**Aufwertung des Grünzuges Fahrenort - Swatten Weg
und des Spielplatzes Warthestraße**

Öffentliche Beteiligung zur Vorentwurfsplanung
(23. und 24. September 2024)
Ergebnisdokumentation

Beteiligung zur Vorentwurfsplanung

Vorentwurf Bereich 01 (Planskizzen u. Visualisierungen)

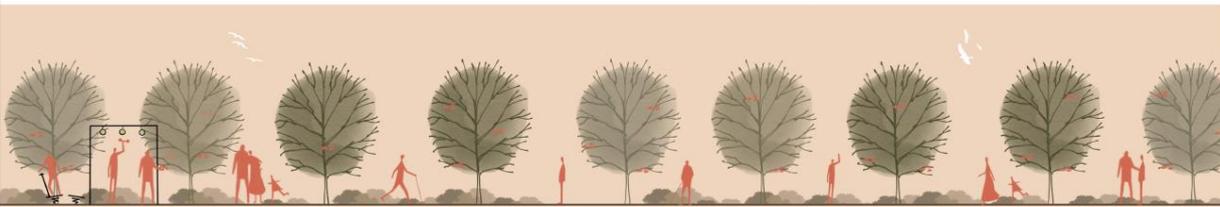
- Positiv hervorgehoben wird, dass der gut gestaltete und funktionierende Park im Wesentlichen erhalten bleibt und keine größeren Umgestaltungsmaßnahmen vorgesehen sind.

- Die Grundidee der Gestaltung in Form von „Brachvogel-Nestern“ können sich einige Teilnehmende nicht richtig vorstellen.
- Der geplante Spielplatz / Spielbereich sollte nicht zu groß sein - und bitte nicht nur an die Kinder denken, sondern auch Sport-/Bewegungsgeräte für Erwachsene einplanen.

- Wo immer möglich, bitte naturnahe Materialien verwenden.
- Die (Apfel-)Obstbäume erhalten und möglichst durch weitere Obstbäume und Obststräucher ergänzen (ursprüngliche Idee des „Naschweges“ reaktivieren).

- Die vorhanden (Spiel)Skulpturen „Baumdrache“ u. „Baumschlange“ erhalten / instandsetzen.
- Holzbrücke am Teich reparieren (Geländer ist marode).
- Wenn jetzt alles neu hergerichtet wird, dann muss auch ausreichend Geld für die Pflege des Parks bereitgestellt werden.

- Ausreichend Papierkörbe aufstellen.

- Blumenwiese im Süden des Parks
- „Wackelbrücke“ zwischen zwei Hügeln
- Labyrinth (in der Mitte des Parks)
- Outdoor-Kicker
- Grillplatz
- Basketballplatz
- Kiosk am Wegesrand
- Schaukel bei der Holzschlange

- Den Brachvogel als Namenspaten des Parks herausstellen
- „Holzschlange“ + „Holzdrache“ reparieren
- Spielgeräte dezentral platzieren > für kürzere Aufenthalte

Vorentwurf Bereich 02 (Planskizzen u. Visualisierungen)

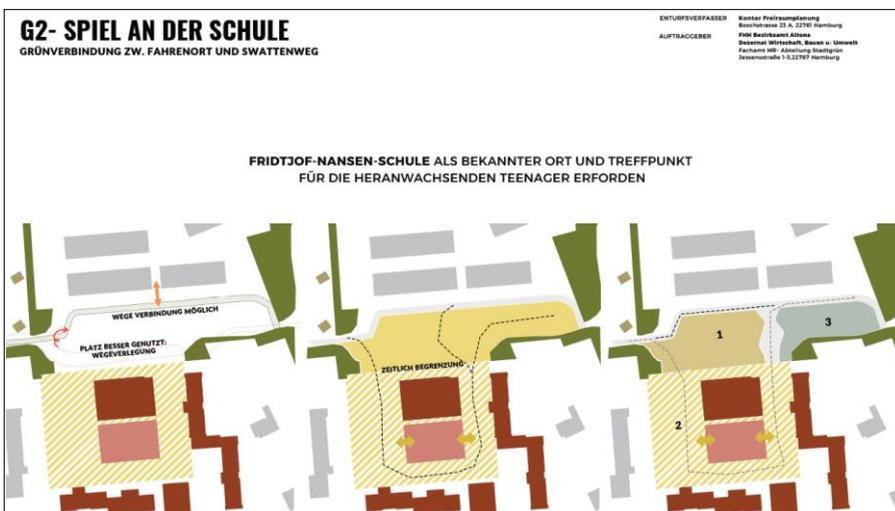
- Über die vorgeschlagene Neugestaltung des Bereiches zwischen der Fridtjof-Nansen-Schule und den neuen Wohnhäusern südlich des Kleiberweg wurde sehr intensiv diskutiert.

- Die geplante Verlegung des Weges auf die Nordseite - direkt an die Grundstücksgrenze - wird kategorisch abgelehnt – insbesondere von Bewohner/innen der angrenzenden Wohnhäuser an Kleiberweg.

- Es wird vorgeschlagen, bzw. gefordert, dass die Lage der Funktionsbereiche „Wegeverbindung“ und „Spiel/Bewegung“ getauscht werden. Der Weg sollte möglichst weiterhin wie im Bestand verlaufen.

- Wichtig ist den Bewohner/innen der angrenzenden Wohnhäuser am Kleiberweg ein ausreichender Sichtschutz (z.B. Erdwall, Hecke, dichte Bepflanzung ...) und möglichst viel Lärmschutz.

- Der vorgeschlagene Erdwall (Lärmschutz) könnte an die nördliche Grundstücksgrenze verlegt werden. Alternativ wäre auch ein niedrigerer Wall mit einer Hecke o.ä. als Sichtschutz denkbar.

- Die vorgeschlagene Durchwegung vom Grünzug zum Kleiberweg (über das SAGA-Grundstück) wird von den Bewohner/innen abgelehnt.
- Die Sitzgelegenheiten (Bänke) sollten an der Südseite (Schulgrundstück) platziert werden.

- Es sollten nicht ausschließlich Spiel-/Bewegungsgeräte für Kinder vorgesehen werden, sondern auch für Jugendliche und Erwachsene.

- Supergroße Schaukel (*wie auf dem Foto vom Landschaftsarchitekten*)
- Beeren- oder Obstgarten anlegen
- Blumenbeete > in Patenschaft einer Klasse der Fridtjof-Nansen-Schule
- großes Klettergerüst und/oder Kletterspinne für min. 20 Kinder
- Calisthenics-Anlage
- Kletterstange
- Befestigte Wege für Inline-Skaten
- Reifenschaukel
- Auslauffläche für Tiere (z.B. Hunde)
- Segelflugplatz (*für richtige Segelflugzeuge / nicht für Modelle*)

Vorentwurf Bereich 03 (Planskizzen u. Visualisierungen)

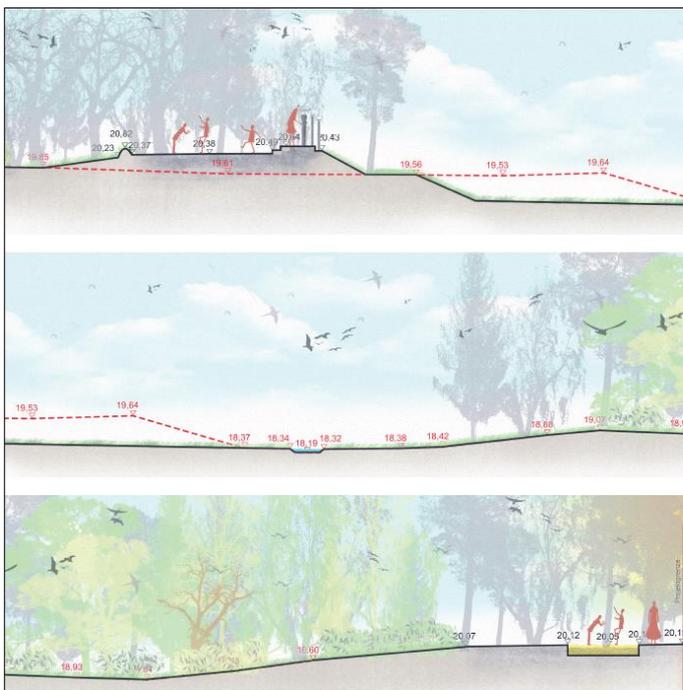
- Die vorgestellte Idee eines geschützten „Biotop-Bereiches“ wurde insgesamt sehr positiv bewertet.
- Es wurde darauf hingewiesen, dass die bestehenden Nord-Süd-Querungen (Netzestraße - Sudestraße und Warthestraße – Peenestraße) in diesem Abschnitt des Grünzuges für die Bewohner/innen des nördlichen Flüsseviertels sehr wichtige Alltagswegebeziehungen (z.B. Einkaufen) darstellen, die unbedingt erhalten werden sollten.
- Der heute südlich der Rückhaltebecken verlaufende Weg wird von einigen Teilnehmenden als der „schönere“ (mittags Schatten/ morgens u. abends Sonne) empfunden. Sie plädieren für einen Erhalt dieses Weges.

- Seilbahn über Teich / Wasserfläche
- Abenteuerspielen auf dem Wasser
- Motorboote zum selbststeuern – mit Anleger
- Bänke rund um die Teiche
- Große Steine im Wasser -als Weg zum drüber hüpfen
- Große Rutsche
- ein „Feenhof“

Vorentwurf Bereich 04 (Planskizzen u. Visualisierungen)

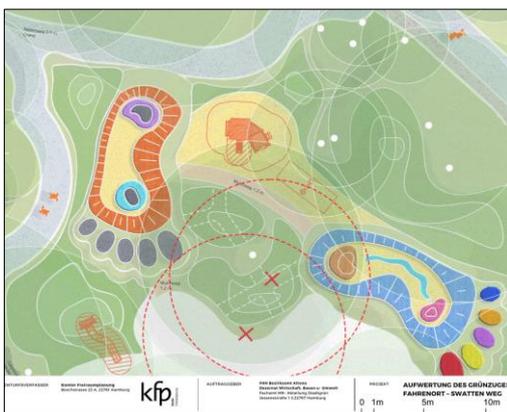
- Die Fußabdrücke „Schwatten-Fuss“ wird von mehreren Teilnehmenden als interessante, positive Idee bewertet. In der vorgestellten Planskizze wird aber nicht deutlich, welche Spiel- / Bewegungsmöglichkeiten in den Fußabdrücken vorgesehen sind.
- Eine Teilnehmerin schlägt vor, für kleinere Kinder einen Laufrad-/Fahrradrundweg anzulegen, auf dem sie üben können.
- Eine Teilnehmerin wünscht sich eine „herausforderndes“ Klettermöglichkeit, die nicht nach einmaliger Benutzung langweilig wird.
- Auch Sport- / Bewegungsgeräte für Jugendliche und Erwachsene berücksichtigen
- Markierte Baumfällungen überprüfen.

- Regen- und Windschutz (z.B. Pavillon)
- Baumhaus mit Wippe
- Vorh. Skaterbahn erneuern
- Barfußpark
- Hindernisparcours
- Box-Automat
- Karussell
- Spielplatz-Referenz: *Spielplatz am Wegenkamp in HH-Stellingen*

Vorentwurf Bereich 05 (Planskizzen u. Visualisierungen)

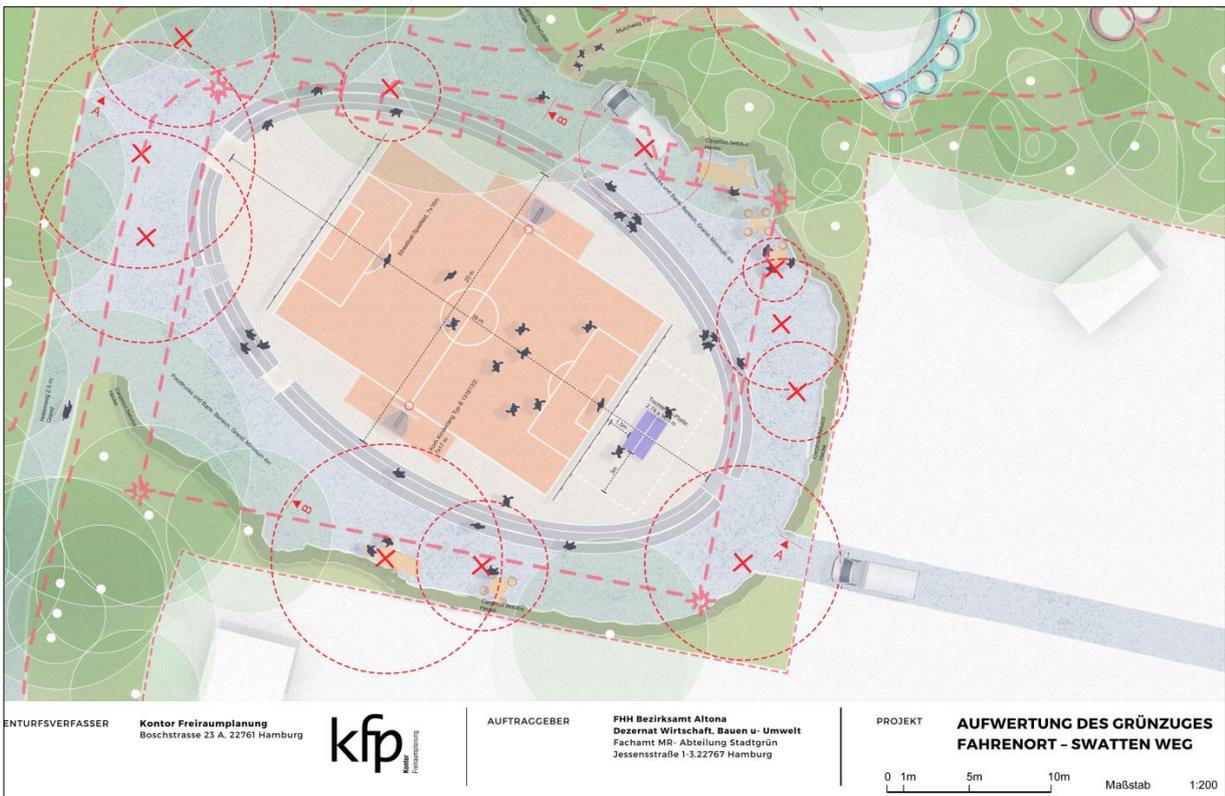
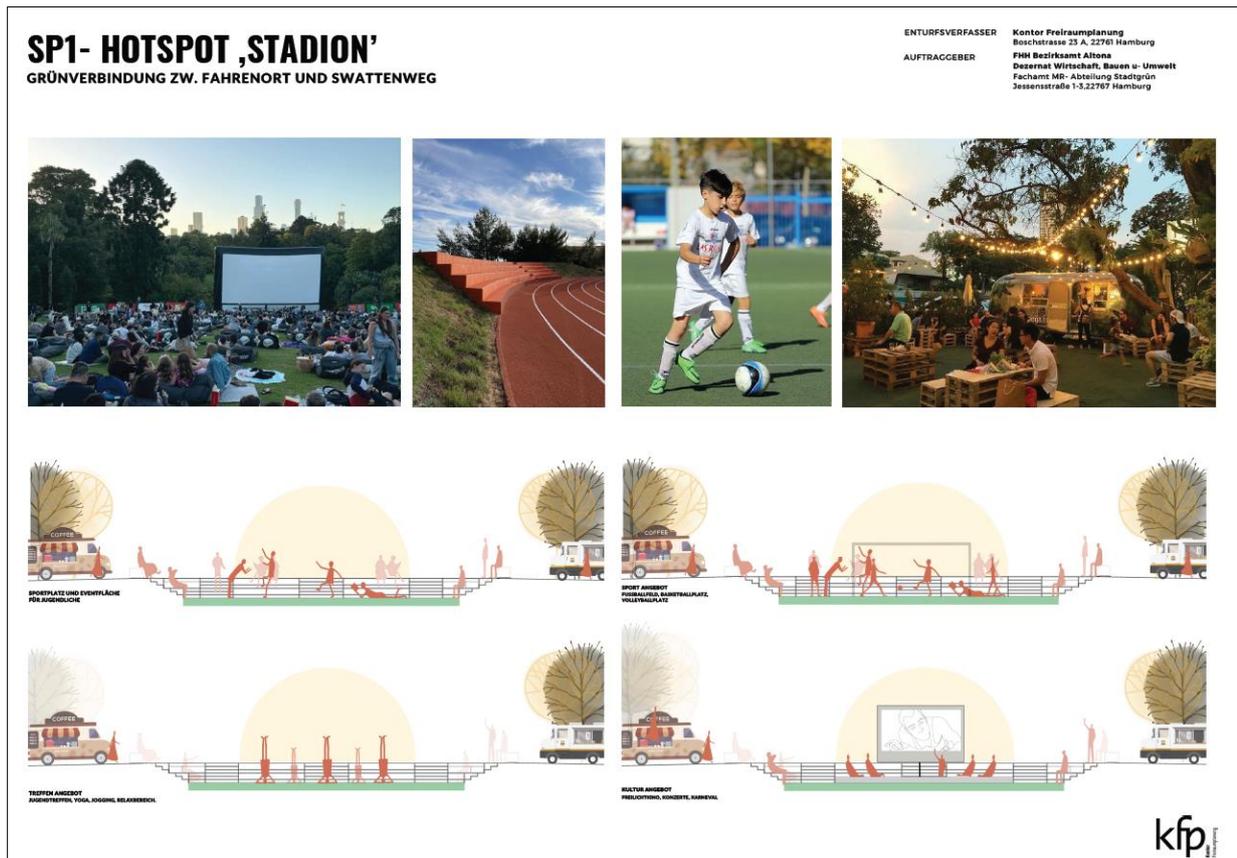
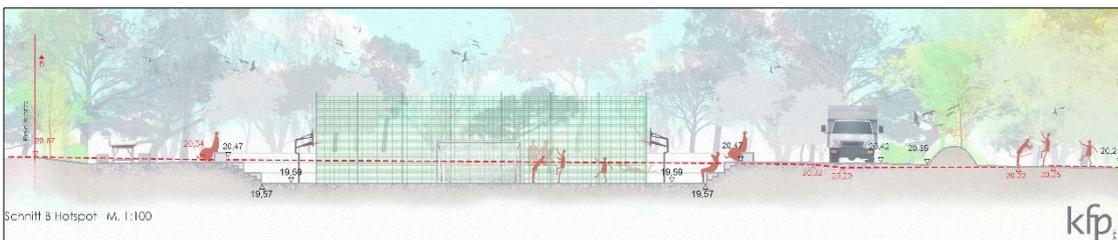
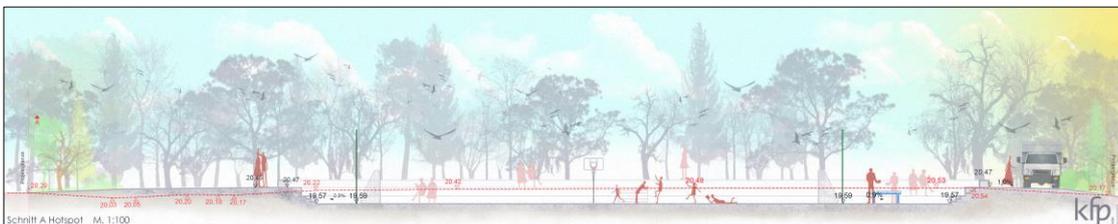
- Der Vorschlag für diesen Bereich wird allgemein sehr positiv beurteilt und gelobt!

- Bitte die Baumfällungen auf ein Minimum beschränken
- Die Idee, dass man den Bereich mit Fahrzeugen (Foodtrucks) anfahren kann und die Arena für verschiedene Veranstaltungen nutzen kann ist super. Die Anfahrbarkeit muss aber dann auch gesichert werden.
- Bitte auch bei der tiefergelegten Arena die barrierefreie -/arme Zugänglichkeit gewährleisten (Rampen)

- Tischtennis (ist super, wie geplant)
- Regenschutz / Dach
- Bitte Anti-Rusch-Belag berücksichtigen
- Neben dem Fußballplatz: Geräte zum Aufwärmen für den Sport vorsehen
